BULLETIN TECHNIQUE 2012 n°1

207 SUPER 2000

14 mars 2012

TECHNICAL BULLETIN 2012 n°1

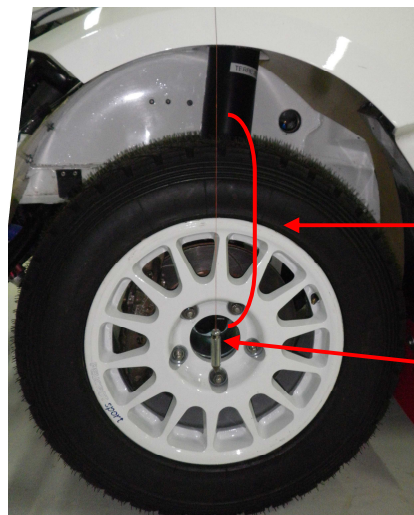
De plus, la largeur autorisée avec l'utilisation du kit voie large est 1820 mm $\pm 1\%$. Pour respecter cette largeur, nous vous recommandons de respecter la méthode de mesure suivante :

- mesurer tout d'abord la largeur de la voiture au niveau des ailes avant et arrière, et plus précisément dans l'axe vertical passant par l'axe de roues. Cette valeur doit être égale à 1820 mm $\pm 1\%$.

Pas de contact
entre le fil et
cette partie de
la roue

Fil passant par
l'axe de la
roue

- puis, le véhicule posé sur ses roues, vérifier à l'aide d'un fil à plomb posé sur le bord des ailes avant et arrière au dessus de l'axe des roues, que toute la partie de la jante et du pneumatique au dessus de l'axe des roues soit recouverte par l'aile ; c'est-à-dire que toute la partie de la jante et du pneumatique au dessus de l'axe des roues ne doit pas toucher le fil à plomb.

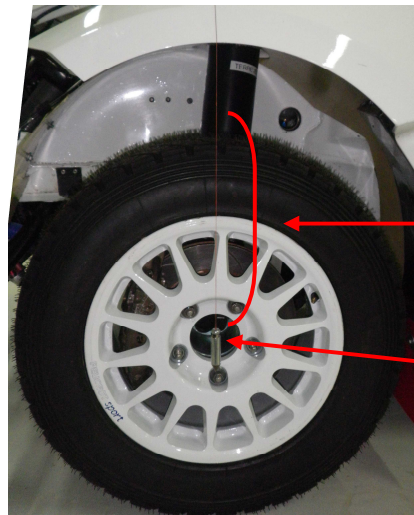
The maximum width with the wide track kit is 1820 mm $\pm 0/-1\%$. To be sure of your width, we recommend you to respect the following procedure:

- first measure the width at the front and rear wings in the vertical axle by the wheel axle. This value must be 1820 mm $\pm 0/-1\%$.

No contact
between the
wire and this
part of the tire

Wire trough
the tire axle

- Then the vehicle on the wheels, put with a wire with a weight on the front and rear wings above the wheel axle. The part of rims and tires above the wheel axle must not touch the wire.
